BOLETINS E DICAS TÉCNICAS DE TV

BOLETINS E DICAS TÉCNICAS TV'S

A Semp Toshiba esta disponibilizando para seus Postos Autorizados neste documento, todos Boletins Técnicos emitidos de Abril/2003 a Março/ 2005, como também um conjunto de adaptações e dicas técnicas realizadas em laboratório, que visa principalmente melhorar a performance dos aparelhos de TV, como também agilizar os procedimentos de reparo.

7. TV - CHASSIS U17 QUANDO LIGADO EM 220VAC FICA EM STAND BY.

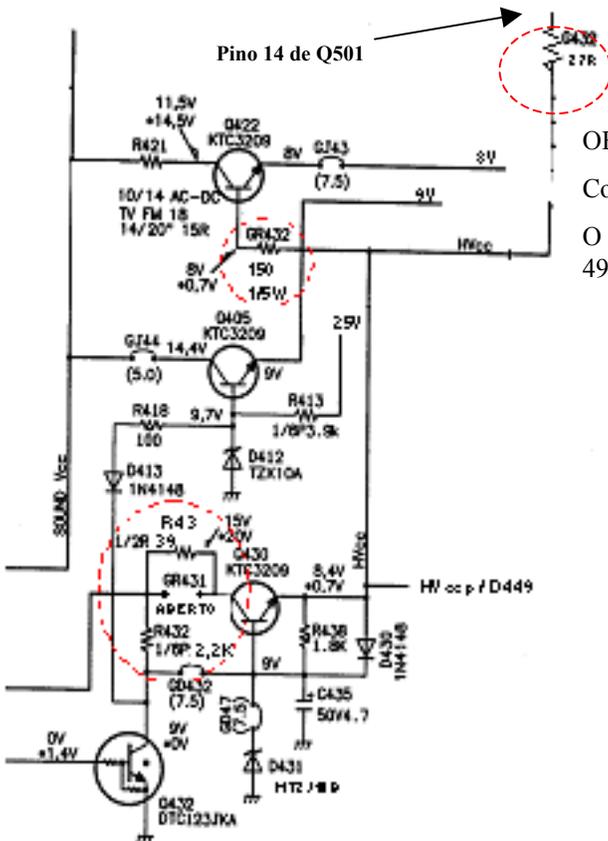
7.1 Na eventualidade de algum aparelho de TV, que utiliza chassis U17 for encaminhado ao Posto de Serviço, com sintoma de quando ligado em 220 VAC fica em stand by, e em 110 VAC tem funcionamento normal, implementar as seguintes alterações;

OBS: O circuito deverá ficar conforme o esquema ao lado, os Componentes a serem alterados estão circulados em vermelho
O resistor R511 que não consta na figura ao lado, sai do pino 49 de Q501.

POSIÇÃO	Alterar de:		Alterar para:		Observação
	NE	Descrição	NE	Descrição	
D431	531954	Diodo Zen MTZJ 9.1B	678047	Diodo Zen TZX10-A	Alterar
G432	342837	Jumper 5,00 MM Fantasma	622810	Res Meta 27R J SFR25H	Alterar
GR432	342846	Jumper 7,50 MM Fantasma	353520	Resistor 150 J 1/5W	Alterar
GR431	405305	Res M Film 120 J SFR25H	-	-	Retirar
R430	406625	Res M Film 120 J SFR25H	405305	RES M FILM 39 J SFR25H	Alterar
R511	119896	Res Meta 181 J SFR25H AT26	530456	RES META 271 J 1/2W AT26	Alterar
R432	306582	Resistor 2700 J 1/5W	306564	RESISTOR 2200 J 1/5W	Alterar

Figura Ilustrativa:

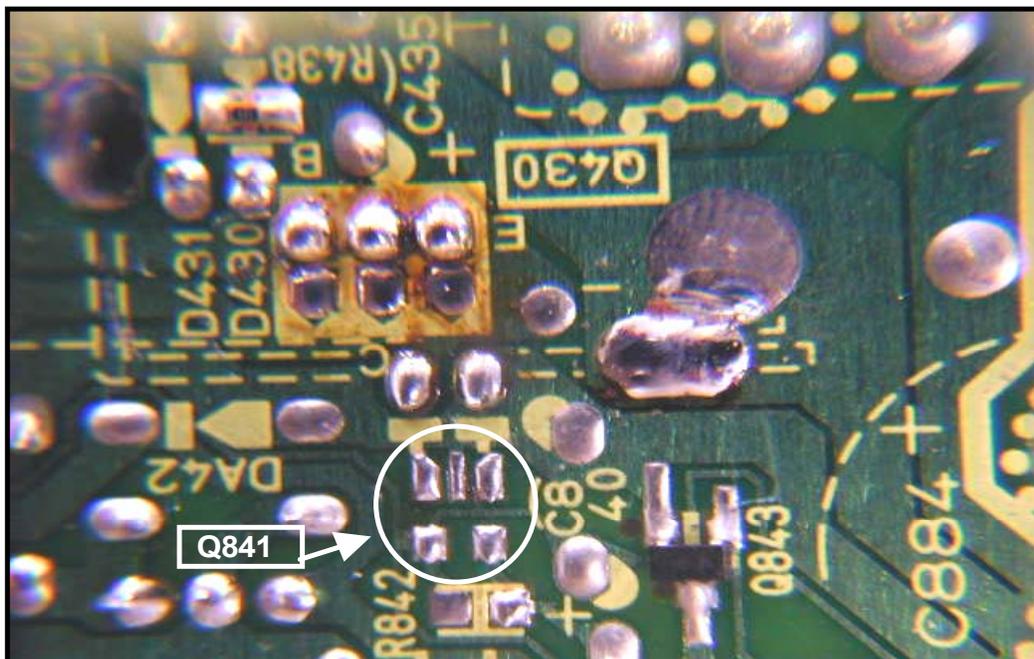
- 8.2 Como no chassis U13 a serigrafia que indica a posição Q841 do CI Reset não foi impressa na PCI Principal, observar na foto abaixo a localização deste componente, usando como referência a posição Q430, onde se encontra um regulador de 9V. O chassi U14 tem impresso a serigrafia, não tendo este problema.

O diodo RET 1N4148 poderá ser reaproveitado, o mesmo deverá sair da posição DA01 para a posição DB30, sendo solicitado apenas se estiver danificado.

POSIÇÃO	Alterar de:		Alterar para:		Observação
	NE	Descrição	NE	Descrição	
CA33	537360	Cap Elco 1R0 100V 85G RT050	338575	Cap Pmet 10000J 63V B32529	Substituir
RA33	530198	RES MET 273J 1/20W 1608	576638	RES MET 561 J 1/16W 1608 TSMD	Substituir
DB30			304619	DIODO RET 1N4148	Acrescentar
Q841			605027	CIRC INT BD4746G-TR	Acrescentar
DA01	304619	DIODO RET 1N4148			Retirar
GJ82	342837	Jumper 5,00 MM Fantasma			Retirar

Modo como foi montado o capacitor C435.

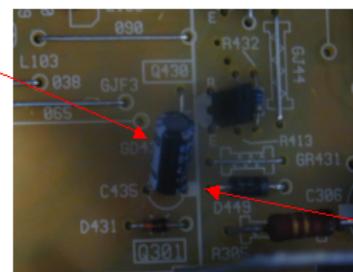
- 9.1 Durante o processo de produção dos aparelhos em destaque, um pequeno lote foi montado com o capacitor C435 invertido, devido a uma falha de impressão da serigrafia da PCI.
- 9.2 É **IMPORTANTE** efetuar a substituição e inversão de polaridade deste capacitor por outro do mesmo valor, em todos aparelhos modelo TV1022 com chassis U14/U14R e U15 que chegarem a Assistência Técnica, independente do tipo de defeito.

A serigrafia do capacitor C435 está invertida, sendo assim a polaridade do capacitor deverá ficar invertido ao desenho da serigrafia na PCI Principal.

Modo como deverá ser montado o capacitor C435.

POSIÇÃO	Alterar de:		Alterar para:	
	NE	Descrição	NE	Descrição
C435	Figura 1	CAP ELCO 4R7 M 100V 85G RT050	537823	CAP ELCO 4R7 M 100V 85G RT050

O circuito de deflexão horizontal deverá ficar conforme esquema:

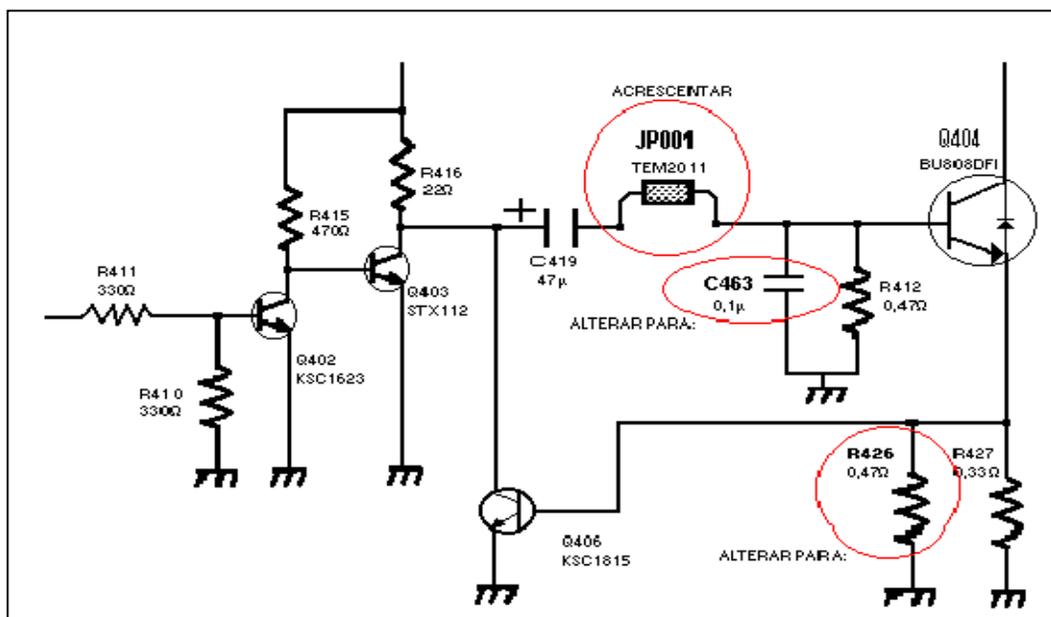
10.1 As alterações descritas abaixo, tem o objetivo de solucionar a queima do transistor de saída horizontal em modelos de TV'S 10",14",20"mono/st que utilizam chassis U14/U14R/U15 e U16:

- Antes de substituir o transistor Q404 BU808DFI, verificar se o transistor Q406 e o capacitor C419 estão alterados.
- Substituir o capacitor cerâmico C463 de 2200Kpf para para 100Kpf.
- Substituir jumper JP001 por bobina de choque TEM2011.
- Substituir resistor R426 de 0,33ohm por 0,47ohm.

POSIÇÃO	Alterar de:		Alterar para:	
	NE	Descrição	NE	Descrição
C463	311923	CAP CER 2200 K Y5F	567595	CAP CERA 104 Z 25V 1608
JP001	342846	JUMPER 7,5MM FANTASMA	456606	BOBINA CHOQ TEM2011 AT26
R426	620000	RES META R33 J SFR25H 150A	623588	RES META R47 J SFR25H 150A

11. Queima do Transistor de Saída Horizontal - Chassis U17

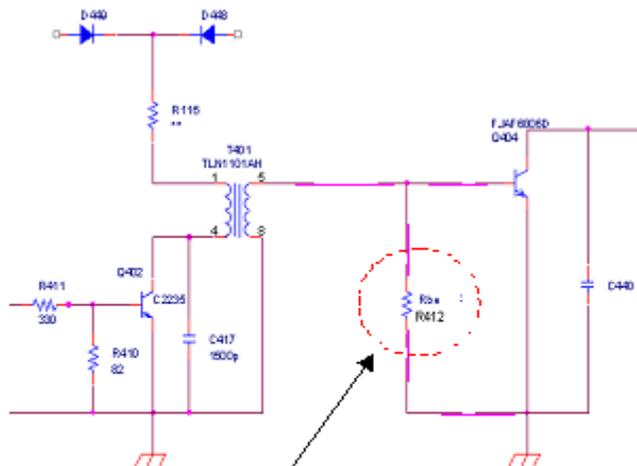
11.1 **Problema:** Queima no campo do transistor **Q404** do Fabricante **FAIRCHILD**, **NE: 117843** e descrição **TRANS FJAF6806DYDTBTU**.

11.2 **Solução:** Incluir um resistor de 33 ohm 1/5W, na posição R412 em aparelhos com Chassis U17 que utilizam Transistor Q404 da FAIRCHILD NE: 117843 TRANS FJAF6806DYDTBTU.

Acrescentar um resistor de 33 ohm na posição R412 que vai da Base para o Emissor do Q404.

POSIÇÃO	NE	Descrição
R412	323242	RESISTOR 33J 1/5W AT26

16. QUEIMA DO TRANSISTOR Q906 NA PCI DO CINESCÓPIO TELEVISORES 10" E 14" POLEGADAS ACDC - U15/U16/U17

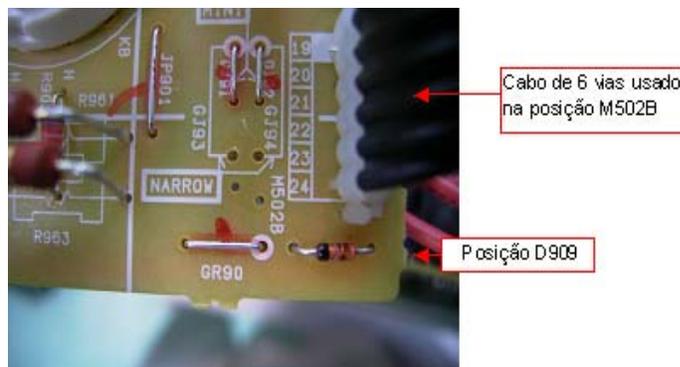
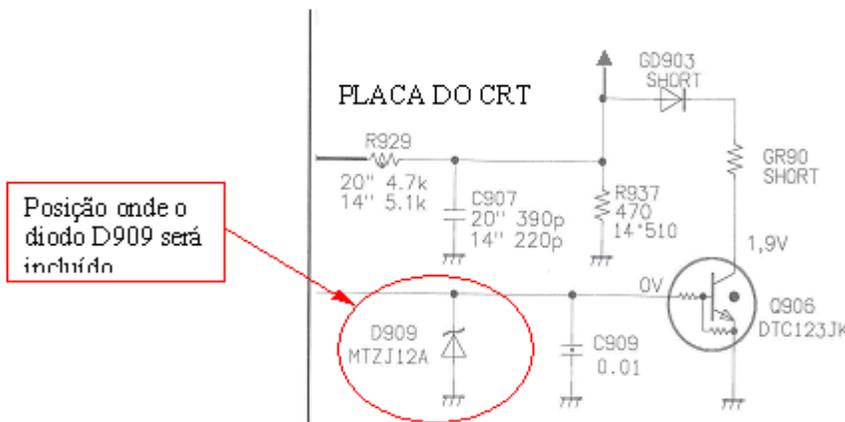
- 16.1 Ao darem entrada no Posto Autorizado os Televisores de 10 e 14 polegadas ACDC, que utilizam Chassis (U15/U16/U17), com o transistor SMD na posição Q906 (DTC123JK) na PCI DO CINESCÓPIO, deverá ser colocado um diodo zener de 12V (NE: 304655) na Placa do CRT.
- 16.2 O mesmo deverá ser inserido ao lado do cabo de seis vias M502B, onde já existe a furação na PCI. O catodo do diodo deverá ser conectado à base do Transistor Q906, e o anodo ao Terra.

ATENÇÃO: A PCI CRT não tem o desenho desta posição, apenas a furação na PCI. Realizar esta alteração em todos televisores mencionados acima, que não apresentarem o diodo neste circuito, independente do defeito reclamado.

POSIÇÃO	NE	Descrição
R412	304655	DIODO ZEN MTZJ12A

FIG. Diagrama para conexão dos componentes:

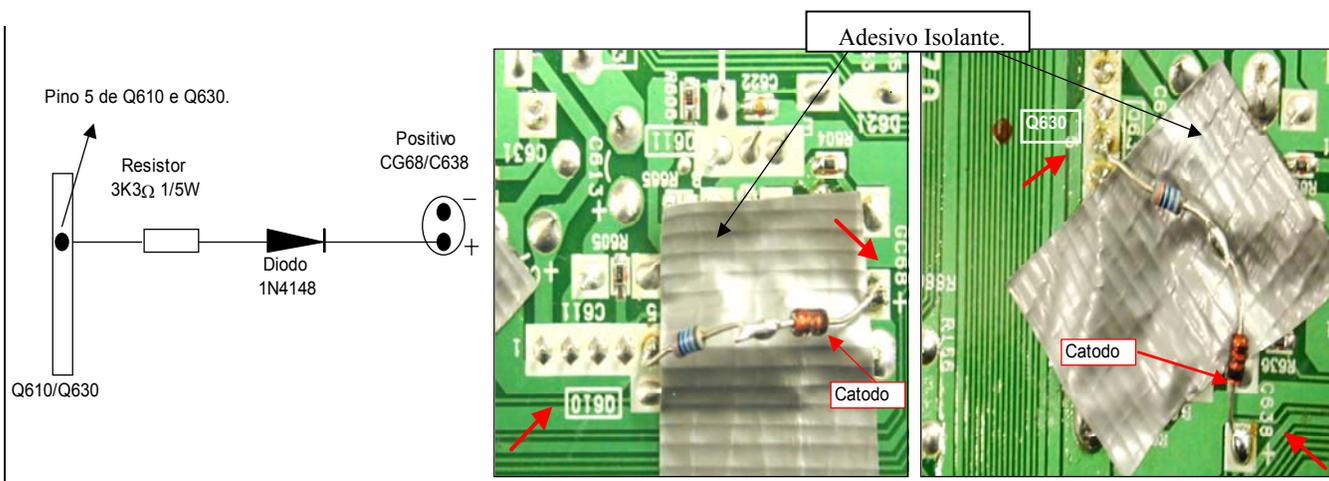
Acrescentar Resistor de 3K3ohm 1/5W em série com o DIODO 1N4148 , para eliminar FM com o TV na condição Stand By. Este circuito **não** está previsto na PCI Principal e deve ser montado nos dois Circuitos Amplificadores de Áudio TDA2611 (Q610 e Q630): Q610 para o positivo de CG68 e Q630 para o positivo de C638.

Figura Orientativa:

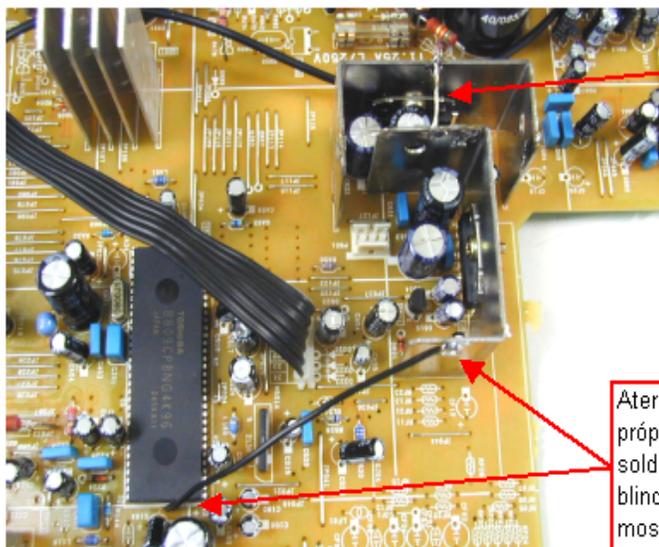
22.1 Quando houver reclamação de captação de FM no televisor, com volume baixo ou com malte acionado, interligar os dissipadores do Circuitos Integrados de saída de áudio Q610 e Q630 com um pedaço de fio nu, e ligando o dissipador do CI Q610 para o terra, conforme detalhamento da figura abaixo;

Soldar um pedaço de fio nu interligando os dois dissipadores Q610/ Q630 dos Amplificadores de Áudio como mostrado em detalhe na foto ao lado.

Aterrar os dissipadores soldando uma ponta do fio no próprio dissipador de Q610 e a outra ponta deverá ser soldada em uma fenda prevista para colocação da blindagem de Q501 localizada bem ao lado como mostrado em detalhes na foto ao lado.

Figura para conexão dos componentes:

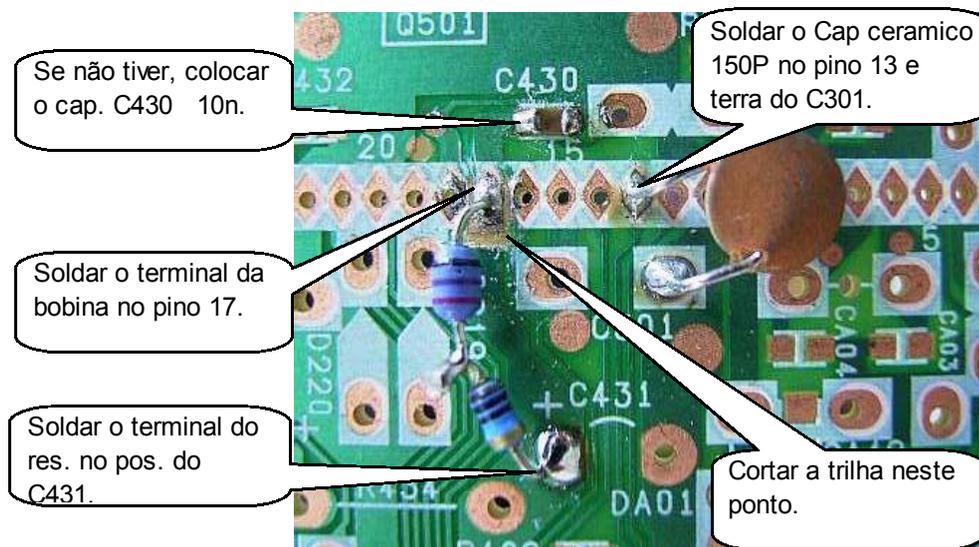
- a) Verificar a posição C430, se não tiver o capacitor, colocar um capacitor cerâmico de 10n, disco ou SMD.
- b) Cortar a trilha de cobre próximo ao pino 17H-Vcc de Q501.
- c) Interligar o ponto cortado com um resistor de 10 ohm 1/5W em série com uma bobina de 27uH, o terminal da bobina tem que ser ligado no pino 17 de Q501 e o terminal do resistor no positivo do C431.
- d) Soldar um capacitor cerâmico de 150 PF entre o pino 13Hout de Q501 e a ilha do terminal terra do capacitor C301.

POSIÇÃO	Alterar de:		Alterar para:	
	NE	Descrição	NE	Descrição
C430			526817	CAP CERA 103 M 50V X 7R 160
sem pos.			533649	CAP CERA 151 J 50V CK45SL
sem pos.			407492	BOBINA CHOQ 27 UH J ELO
sem pos.			353584	RESISTOR 10J 1/5W
